美浜・大飯・高浜発電所の 安全性向上対策の実施状況等

2019年11月27日

これまでの委員会における委員からの指摘への対応

高浜1,2号機バッフルフォーマボルト回り止めピンの健全性確認

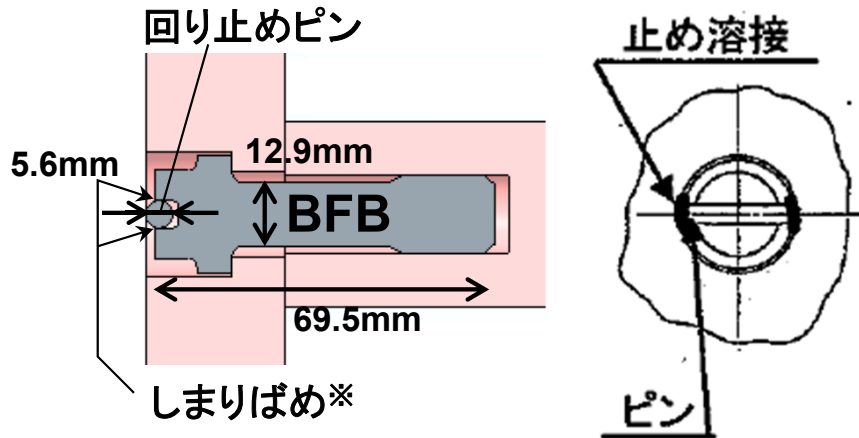
【原子力安全専門委員会の指摘】（第94回委員会、2019.3.15）

バッフルフォーマボルト（以下「BFB」）の目視点検、内部疲労を見つける点検を実施すべき。

回り止めピンの健全性を確認することで、仮にBFB首下部が完全に破断していた場合においても、一定の期間であれば BFB及び回り止めピンが異物にならないことを確認する。

- ・今回の停止中に目視点検を実施していない、高浜1号機の目視点検を再稼働前(2020年1月)に実施
- ・ボルト頭部及び回り止めピンが健全であることを確認

持続的なプラント運営に向けた要員の技術力維持向上 (1/2)

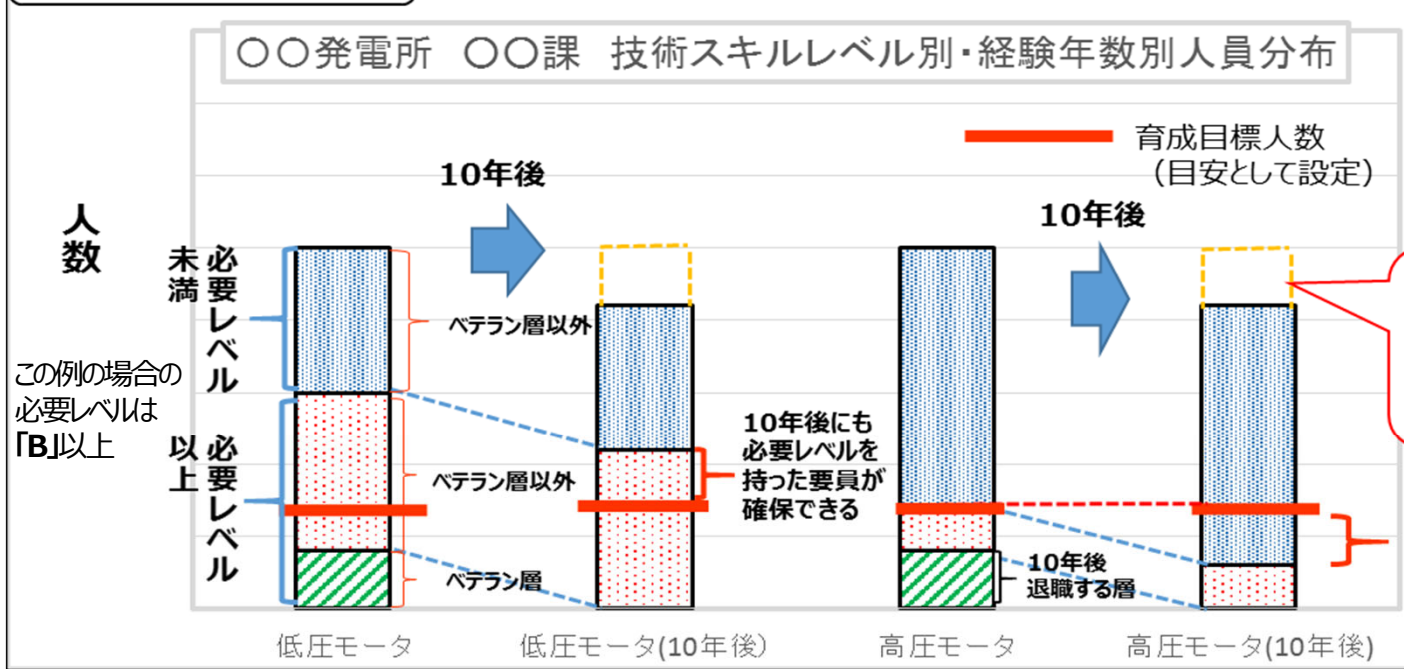
【原子力安全専門委員会の指摘】(大飯3, 4号機の報告書、2017.11.22)
 ○想定する運転期間中の人的資源等を確保するための方策を構築すること

分類	抽出された課題
C: 評価	○育成の仕組みはあるが動機付けが一律ではなく、育成状況にばらつきがある
A: 改善	○育成目標が定性的なため、目標の共有が難しい場合がある
P: 計画	○職能等によっては「何を優先して教えるか」の絞込みができておらず、円滑な知識・スキルの積上げに支障となる場合がある
D: 実施	○運転中プラントの実機経験が不足している発電所の要員については、継続的に取り組む必要がある ○ベテラン層の大量退職に備えてノウハウの文書化が必要な場合がある

- ➡ ○育成結果の評価・見える化による育成状況把握
- ➡ ○見える化した育成状況を元に育成目標を設定
 ・育成結果を元に明確化された育成目標を共有することによる効果的な教育計画の策定
- ➡ ○育成目標に合わせた育成計画を策定
 ・優先的に習得すべき知識・スキルの精査・絞込みを行うことによる目標の共有
 ・目標との乖離が大きいものについては、配置転換やOJTによる育成の強化
- ➡ ○育成計画に基づき育成を実施
 ・育成の推進力としてキーマンを置き、育成責任の明確化、事業本部との連携とサポートによる育成管理の充実
 ・OJT指導者研修の実施 など
